Informe Consolidado de Solicitud de Aclaraciones, Rectificaciones y/o Ampliaciones a la Declaración de Impacto Ambiental del Proyecto "Optimización y Mejoramiento de Procesos Planta Productiva San Clemente Foods S.A."

Nombre del Titular : San Clemente Foods S.A.
Nombre del Representante Legal : Jean Andrés Bustamante Sepúlveda
Dirección : Ruta 5 Sur, kilómetro 264, Maule

Figura 1. Balance de masa general

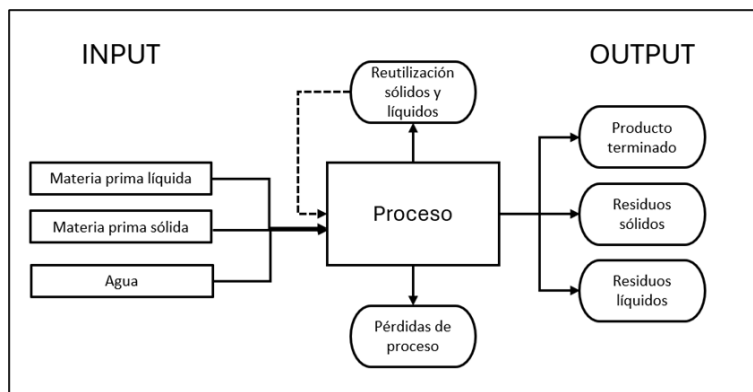
1.43. Se solicita presentar un balance de masa general y actualizado para todo el complejo industrial (ver Fig.1) siguiente, indicando con claridad: volúmenes de ingreso al proceso (material sólido y líquido), volúmenes de tratamiento, pérdidas, reutilización y salida en términos de producto terminado, residuos sólidos y riles.

En función de lo anterior se solicita fundamentar la capacidad de gestionar los residuos generados por el proyecto en forma coherente con los PAS correspondientes y con la planimetría definitiva del proyecto
